金华市城市规划设计院有限公司
JINHUA CITY
PLANNING & DESIGN Institute CO., Ltd

设计修改联系单

项目名称	金华四中教育集团高铁新城校区项目	项目编号	2022-001
工程名称	1#配电房、垃圾房	联系单编号	JG-01
设计阶段	施工图	专业	结构
主送	设计单位	抄送	相关单位

单位章		附图编号		附03
-----	--	------	--	-----

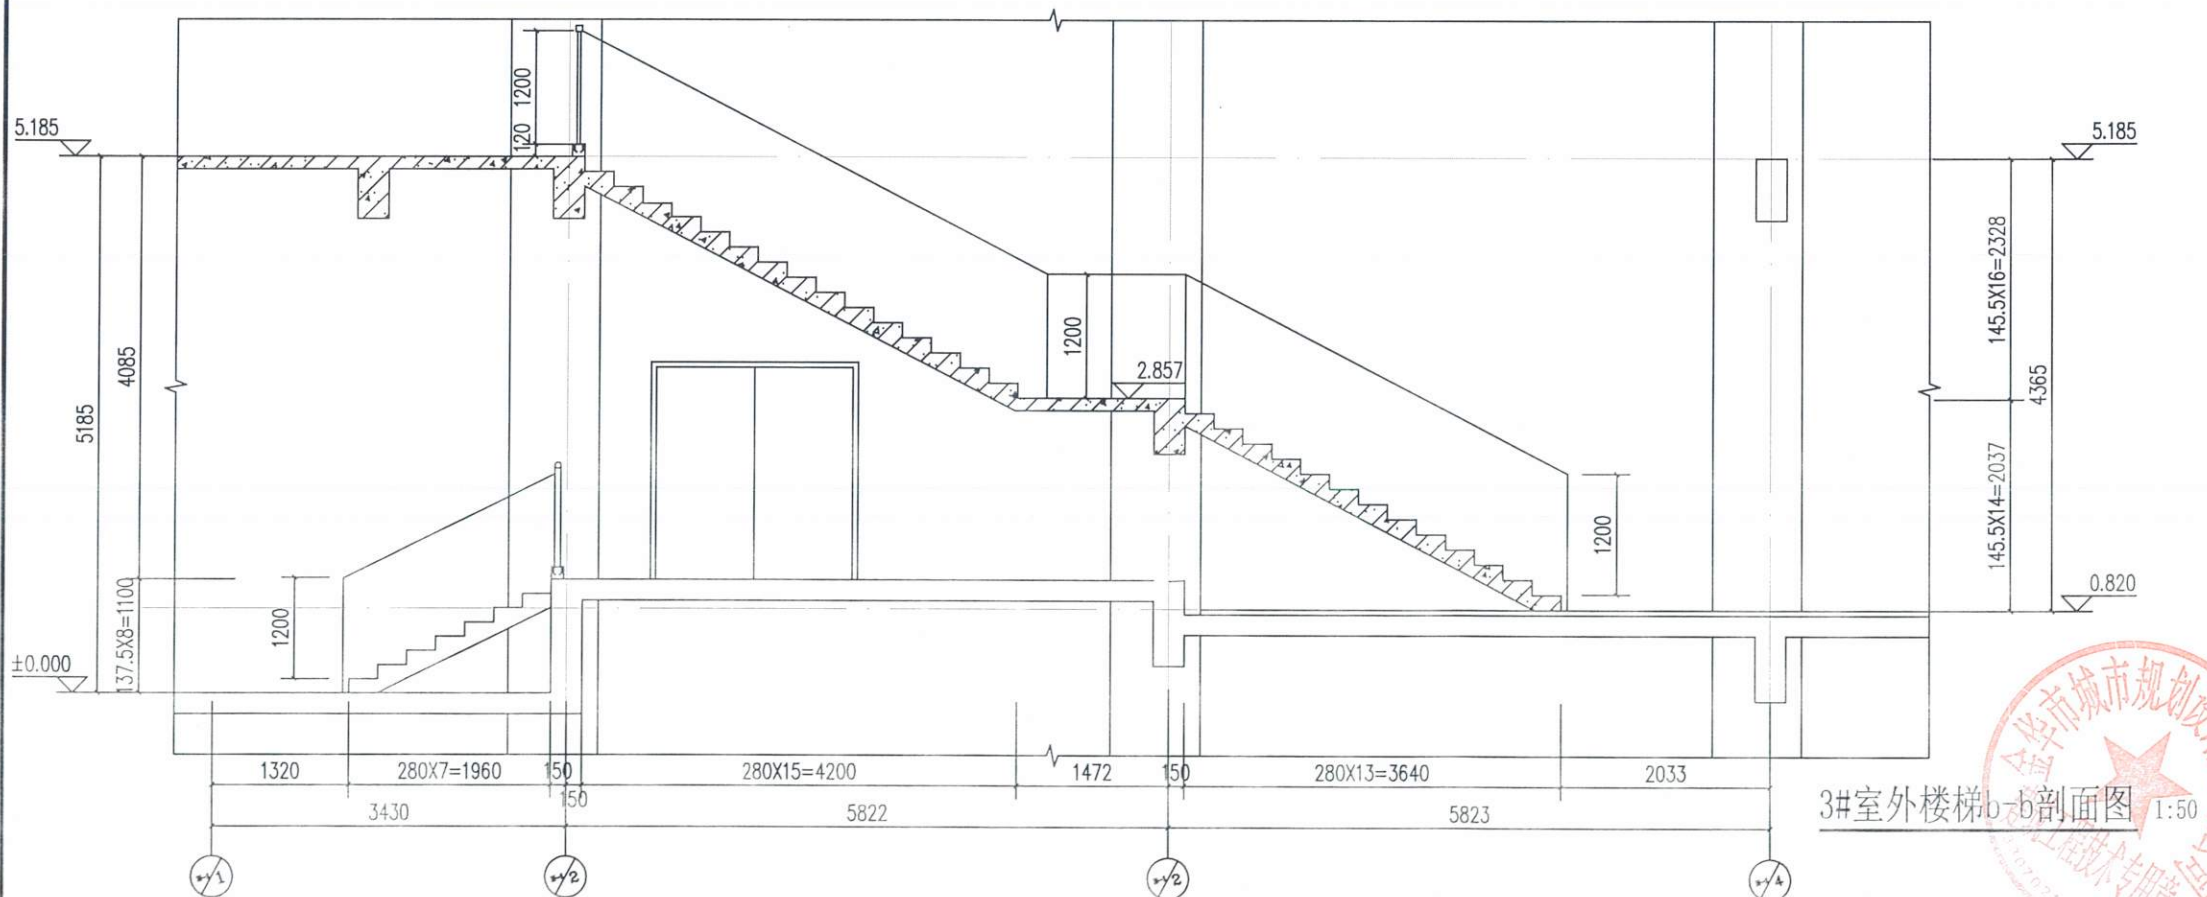
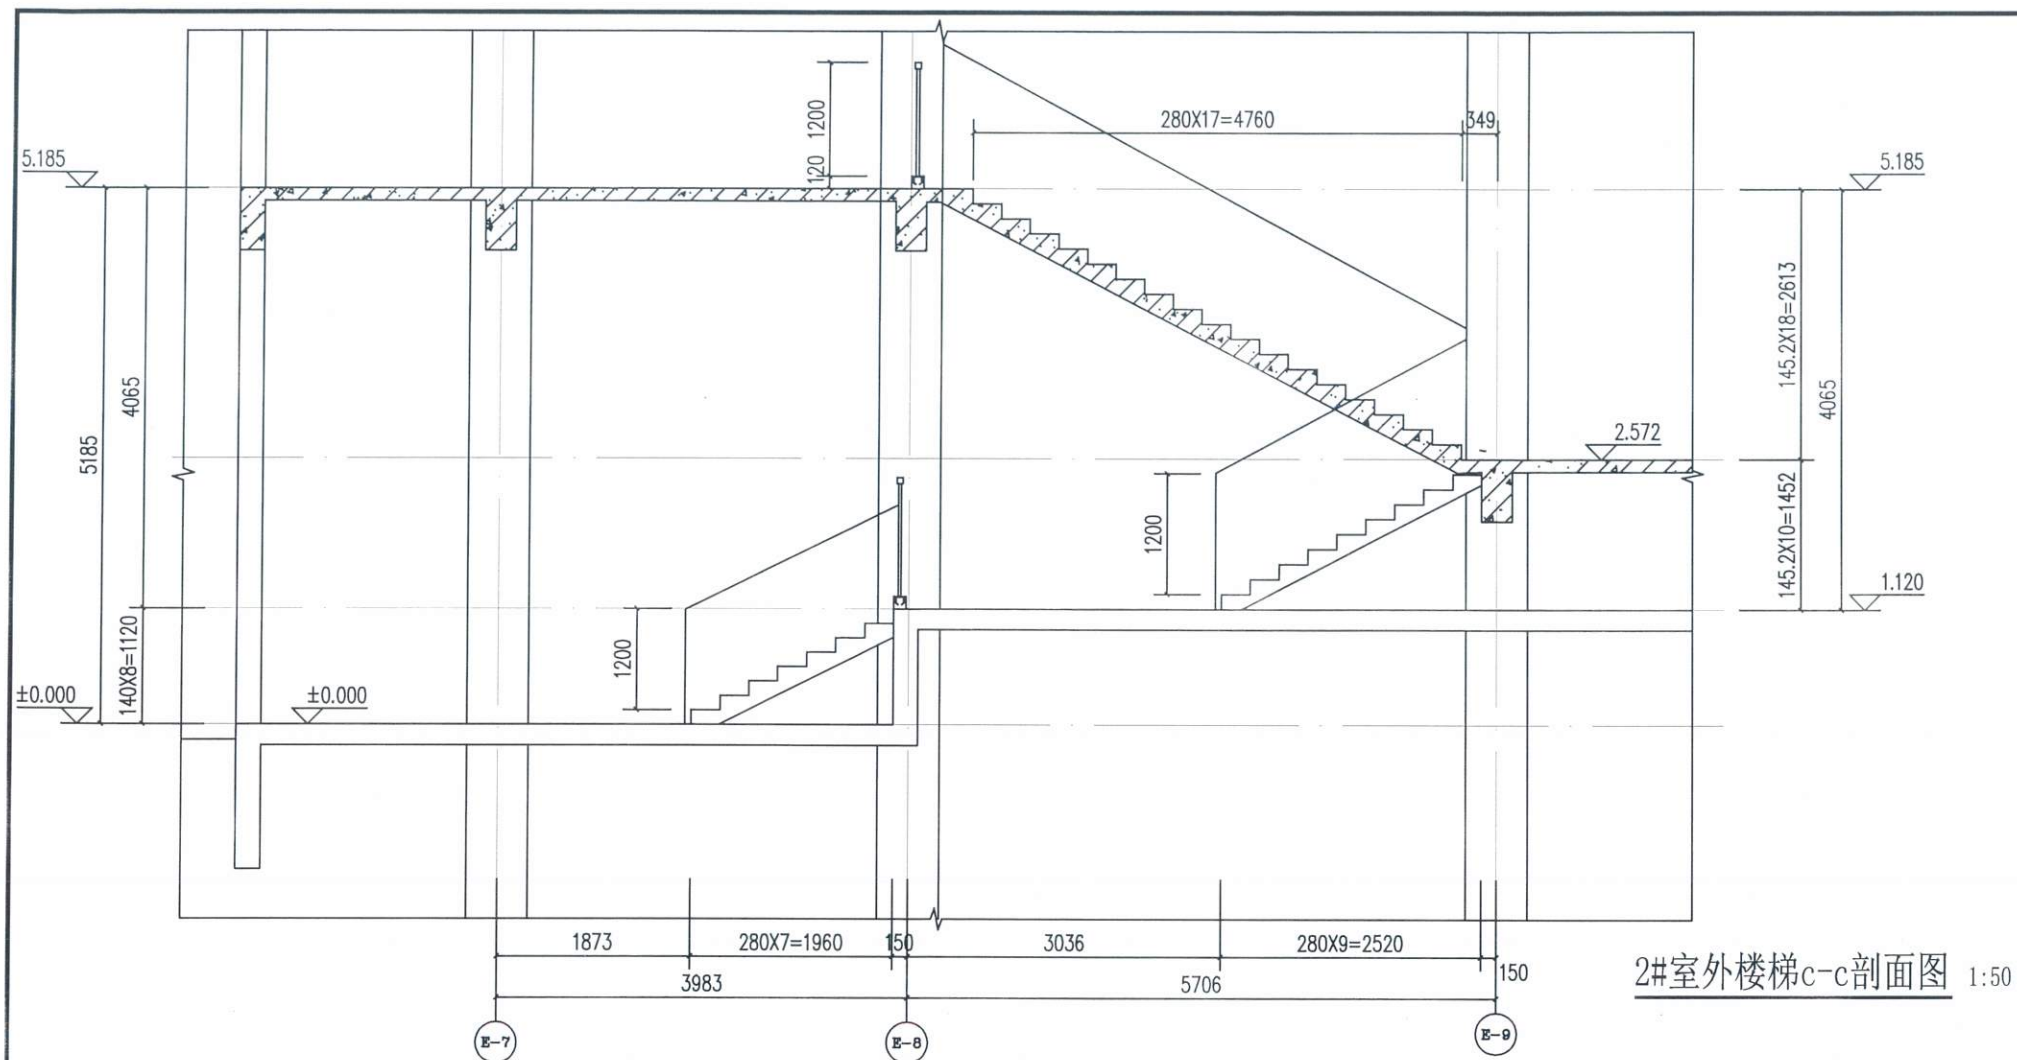
2.根据使用需要，报告厅最后一步台阶取消，2#3#室外楼梯步数不变，步高做相应调整；报告厅夹层剖面修改详见附图02，楼梯剖面修改详见附图03。

① 电缆沟剖面一

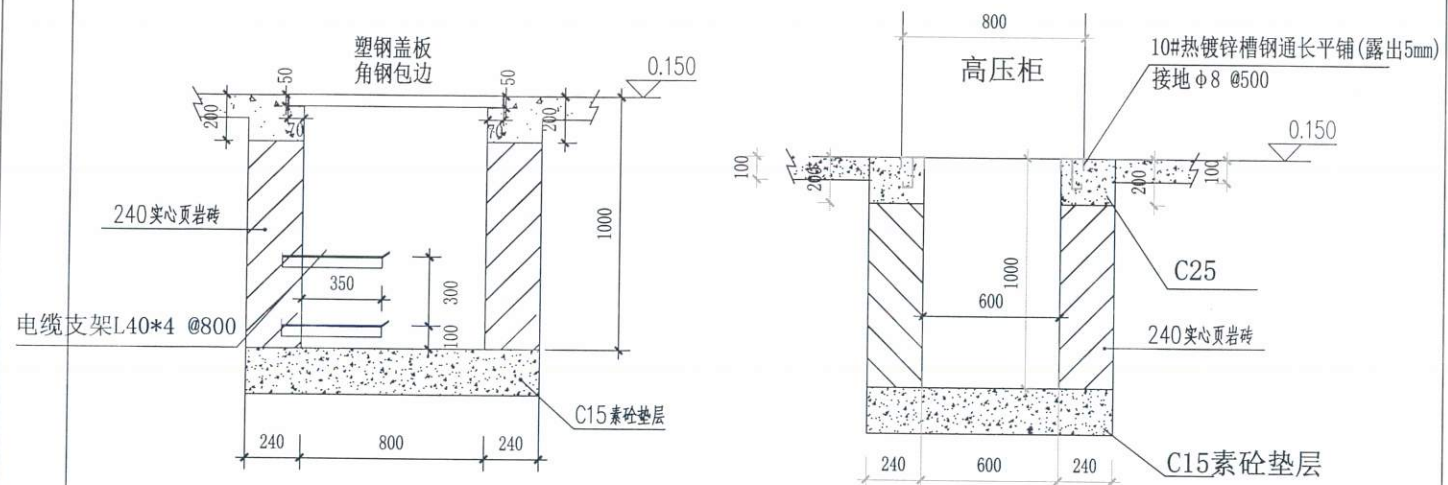
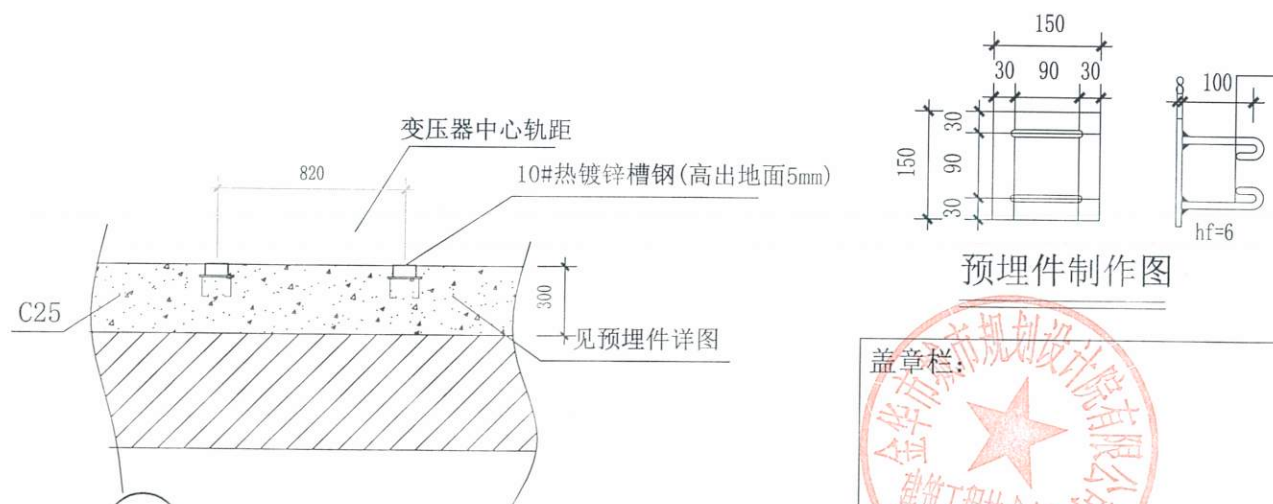
1、增加1#2#配电房电缆沟大样,具体标高及宽度参附图01、02电缆管沟平面图。

地梁层平面配筋图

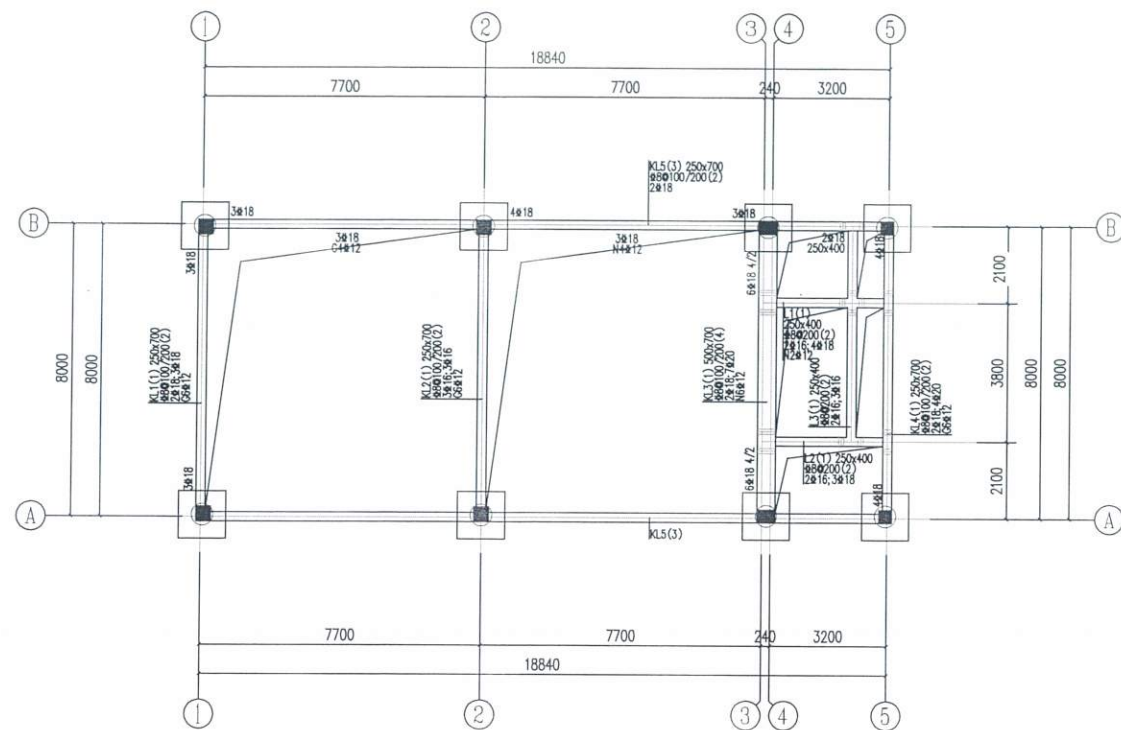
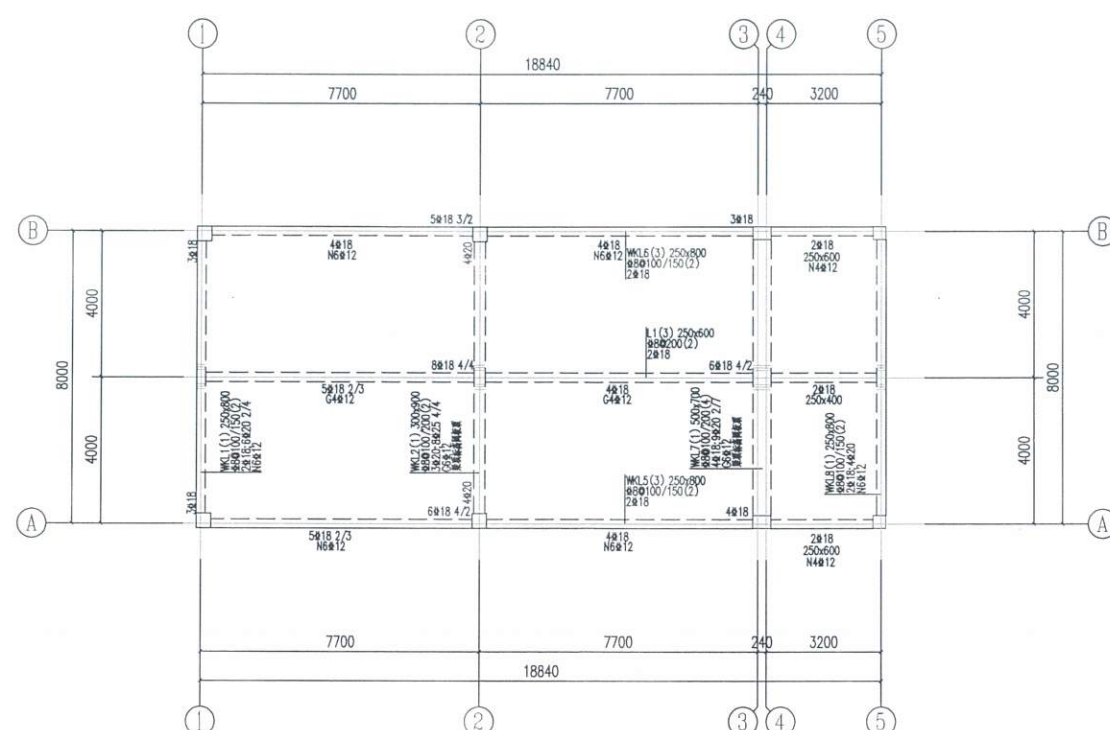
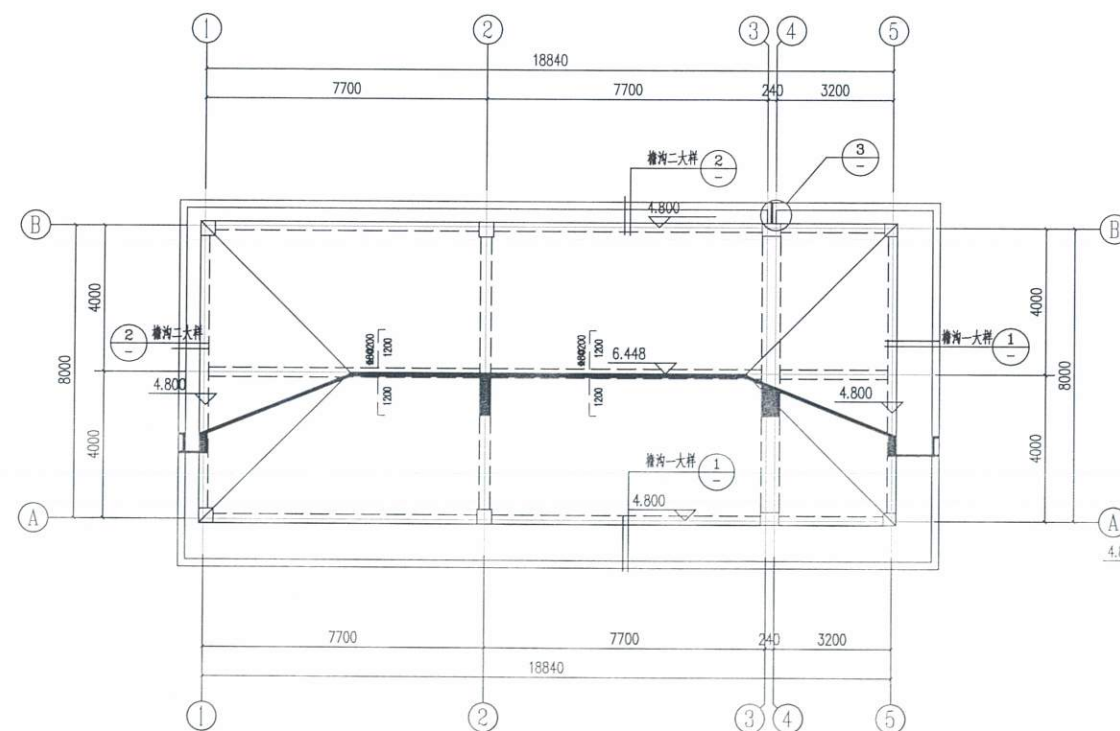
设计单位 Design Institute  金华市城市规划设计院有限公司 JINHUA CITY PLANNING & DESIGN Institute CO.,Ltd		设计修改联系单			
		项目名称	金华四中教育集团高铁新城校区	项目编号	2022-001
		工程名称	2#配电房	联系单编号	JG-01
		设计阶段	施工图	专 业	结构
		主 送	金华市第四中学	抄 送	
更改原因	☐ 外部审查要求 ☐ 建设单位要求 ☐ 监理建议 ☐ 施工建议 ☐ 设计原因				
根据电力设计要求，2#配电房1轴~2轴、2轴~3轴开间尺寸由5380改为7700，各专业均做相应修改，结构具体修改详附图01、02。 以下空白					
盖章栏: 					
设 计	马家骏	工程负责人	孙明	审 核	蒋忠於
					2023.06
